PIANO URBANISTICO ATTUATIVO

URBANIZZAZIONE VIA CHIESA VECCHIA

Pareri Enti e Settori

OGGETTO: *Parere Idraulico* relativo al Progetto del P.U.A. situato tra via Chiesa Vecchia e via Giulio Brunetta nel quartiere Guizza del Comune di Padova – Fg. 179 mappali: 501, 504, 506, 437, 438, 508, 440.- (ai sensi Art. 20 – L.R. n.° 11 del 23.04.2004)

Dimensioni fossa e buca di impianto

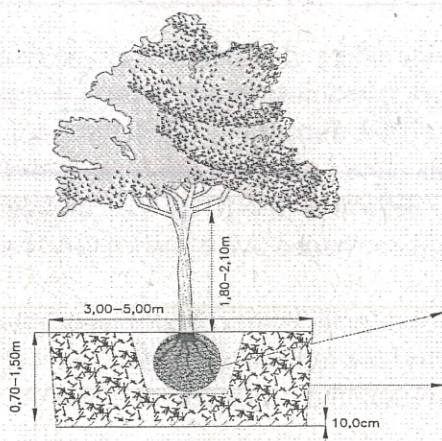
Le dimensioni della **fossa di impianto** devono garantire 15 mc (dimensione 3x2), per favorire una buona espansione radicale e quindi un adeguato ancoraggio in presenza di forti venti. Il fondo della fossa di impianto dev'essere smosso per una profondità ulteriore di 10 cm.

La **buca di impianto** che ospita la zolla deve avere un rapporto di 1:1,5 tra dimensioni della zolla e dimensioni della buca.

Vengono effettuati due riempimenti. Uno per la fossa di impianto, ed uno per l'intorno della zolla. La **fossa di impianto** dev'essere riempita con il seguente miscuglio, che garantisce le condizioni di porosità ed aerazione evitando la percolazione:

La **buca di impianto** dev'essere riempita con il seguente miscuglio:

20-30 % suolo vegetale

50% terriccio misto a lapillo vulcanico

0-10% lava 2/16 mm

20% sabbia lavata 1/3 mm

Buca d'impianto
(1,00-1,50m³)

30% Suolo vegetale
50% Terriccio micorizzato
misto a lapillo vulcanico
20% Sabbia lavata

Fossa d'impianto
(12,0-15,0m³)

40% Suolo vegetale
30% Lava 16/32mm
30% Ghiaia 40mm
